Ministero dell' Ambiente e della Tutela del Territorio e del Mare

Parere n. 2244 del 02/12/2016

Progetto:	Verifica di ottemperanza Nodo stradale ed autostradale di Genova, adeguamento sistema A7 - A10 - A12. D.M. 2014/28, del 23/01/2014. Prescrizioni lettera A nn. 5,8,11,12,15,20,23,24,27,30,33,35 e 37 (ID_VIP: 3173)
Proponente:	Autostrade per l'Italia S.p.A.

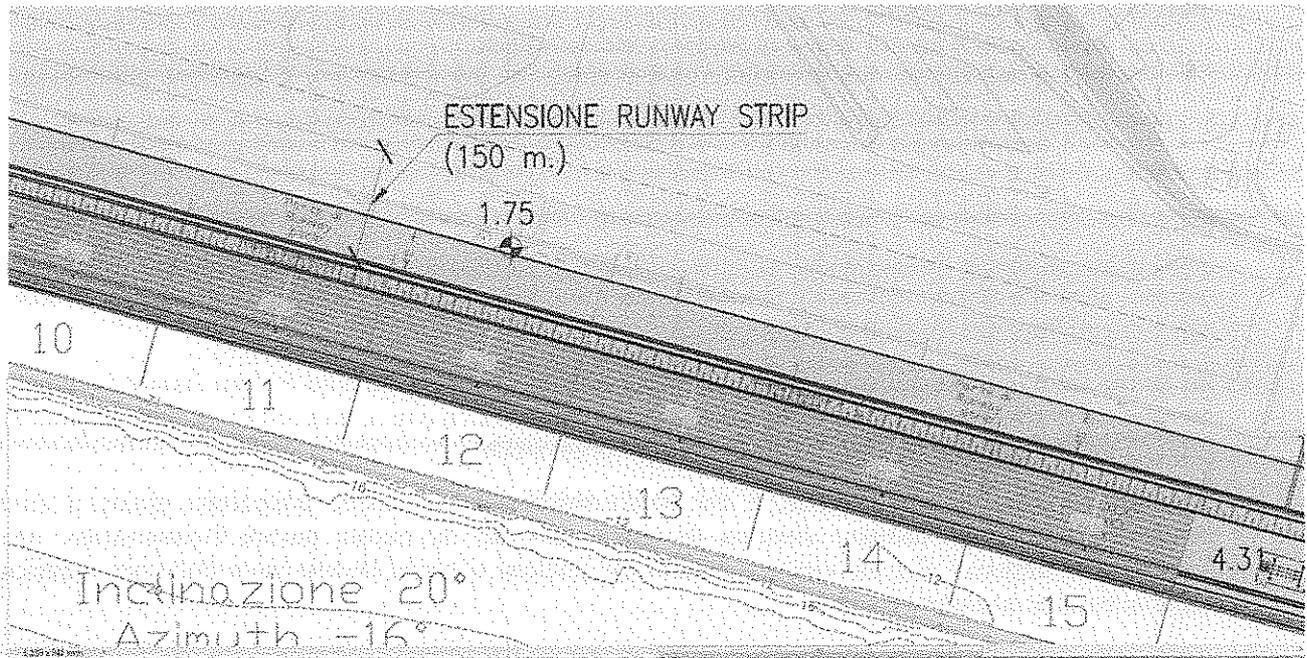
- la proposta compensativa dell'ASPI, presentata nel corso dell'istruttoria VIA di cui al DEC/VIA n.28 del 23/01/2014, stima un valore di potenza necessaria per compensare i consumi energetici legati alla realizzazione e all'esercizio dell'infrastruttura pari a 10 MW, e propone, al fine di una migliore sostenibilità dell'opera sotto il profilo sociale, economico ed ambientale, la realizzazione di un parco fotovoltaico di circa 25 Ha, in grado di garantire il doppio della potenza, con oneri a

- da quando riportato nel parere della Commissione VIA e VAS n. 1282 del 28 giugno 2013 “*l’ASPI si impegna a coprire i costi di realizzazione, al netto dei costi di acquisizione delle aree messe a disposizione dagli Enti, di un parco fotovoltaico di 25 ettari e potenza pari a 20 megawatt, in grado di fornire circa 23 GWh ogni anno, rendendo autosufficiente dal punto di vista energetico l’infrastruttura in progetto e mettendo a disposizione della collettività una quantità di energia elettrica pari a circa il 60% dell’energia prodotta, ovvero un totale di circa 12 GWh; l’impianto, che verrà sottoposto ad autonoma procedura autorizzativa, permette di risparmiare circa 14.000 tonnellate di CO2;*”

- è stata verificata la fattibilità di realizzare l’impianto fotovoltaico sul sedime dell’opera a mare e a tal fine è stata interessata dal Comune di Genova l’Area Tecnica – Struttura di Staff Energy Manager del Comune che ha trasmesso la “*Nota di parere sulla fattibilità del parco fotovoltaico – prescrizione A5 del DEC/VIA n.28 2014 – Comune di Genova Agosto 2015*” che fornisce alcune considerazioni in merito a ipotesi alternative di sfruttamento di altre energie da fonti rinnovabili; l’opzione del fotovoltaico nei pressi dell’aeroporto risulta interessante dal punto di vista tecnico-economico fatte salve le verifiche di compatibilità con le operazioni di volo con gli Enti preposti;

- l’area della colmata che avrà una larghezza di 160 m e una lunghezza di 3.500 m. presenta, oltre ai 45 m della sua larghezza destinati all’adeguamento della *runway strip* lato mare dell’aeroporto che dovrà raggiungere i regolari 150 m, un’area di circa 40 Ha di terreno che, in considerazione dei vincoli aeroportuali, può essere sfruttata per la realizzazione del parco fotovoltaico, consentendo l’installazione di una potenza su tale area pari a 17,5 MW;

- sono state proposte alcune soluzioni di posizionamento dei pannelli, concludendo che la soluzione che minimizza i pericoli legati all'abbagliamento e agli ostacoli per la navigazione aerea, senza inficiare eccessivamente la produzione elettrica dell'impianto, è la soluzione che prevede di installare il generatore fotovoltaico con un tilt di 20° e un azimut di -16°; la documentazione progettuale presenta un impianto con 10 serie di pannelli per la lunghezza della colmata, con una potenza installata di 17,5 MW che produrrebbe 20,1 GWh di energia elettrica l'anno;

- il progetto di fattibilità del parco fotovoltaico presentato da ASPI si ritiene condivisibile;

- le prescrizioni A5 e A37/parte campo fotovoltaico si ritengono ottemperate, sulla base del progetto di fattibilità presentato da ASPI, fatte salve le autorizzazioni necessarie per la realizzazione dell'impianto, e la condizione dell'ENAC ai fini della destinazione al soddisfacimento di finalità

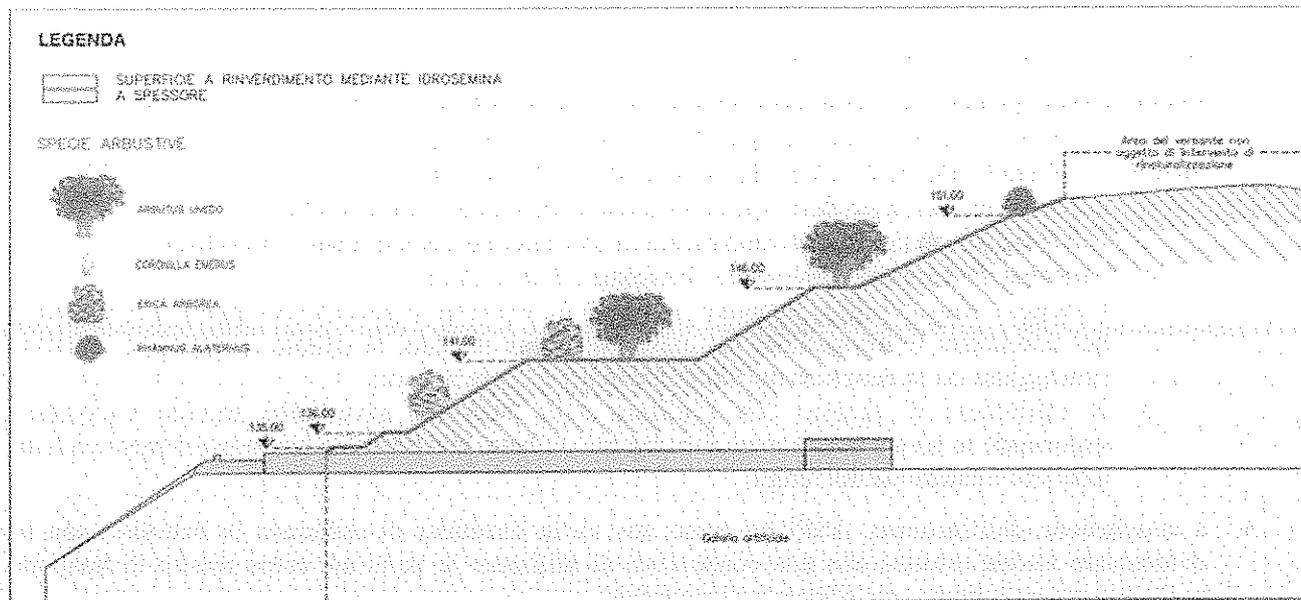
P62GE, attraverso riporti di terreno vegetale a fasce discendenti in concomitanza alla messa a dimora di arbusti locali. Qualora le pendenze attuali risultino inadatte a tale tipologia di intervento, si procederà attraverso "sacche a materasso" in reti metalliche rivestite internamente con stuoie sintetiche tridimensionali riempite di inerte terroso a matrice sabbiosa. Il terreno utilizzato per l'intervento sarà quello prodotto dallo scavo delle gallerie (in ambiente non amiantifero)";

- come sopra riportato, per l'espletamento delle verifiche alla prescrizione A37 ASPI ha trasmesso, con nota 9279 del 29.04.16 la documentazione integrativa richiesta, relativamente alla cava P62GE "Rio Vigna" (cfr. elaborati SGT0520, SGT0521, SGT0522 e SGT0523);

- date le caratteristiche morfologiche e vegetali dell'area denaturalizzata, al fine di restituire all'area il suo stato naturale e di mettere in sicurezza i fronti di abbandono, il progetto consiste in due differenti tecniche di ingegneria naturalistica:

- Tipologia 1: riprofilatura e successivo inerbimento con messa a dimora di specie arbustive da realizzare nella porzione inferiore del versante;
 - Tipologia 2: rivestimento vegetativo tramite idrosemina a spessore con l'applicazione di semi arbustivi pionieri in aggiunta alle sementi erbacee, in rete metallica e geostuoia tridimensionale, nella porzione superiore del versante;

- l'intervento di rinaturalizzazione della cava P62GE si ritiene condivisibile;

2. la prescrizione A37 del medesimo DM-2014-28 del 23.01.2014 ed in particolare le parti relative al progetto del parco fotovoltaico e dell'intervento di rinaturalizzazione della cava P62GE siano da considerarsi ottemperate, fatte salve tutte le autorizzazioni necessarie da parte degli enti competenti ai fini della realizzazione delle opere e degli impianti;
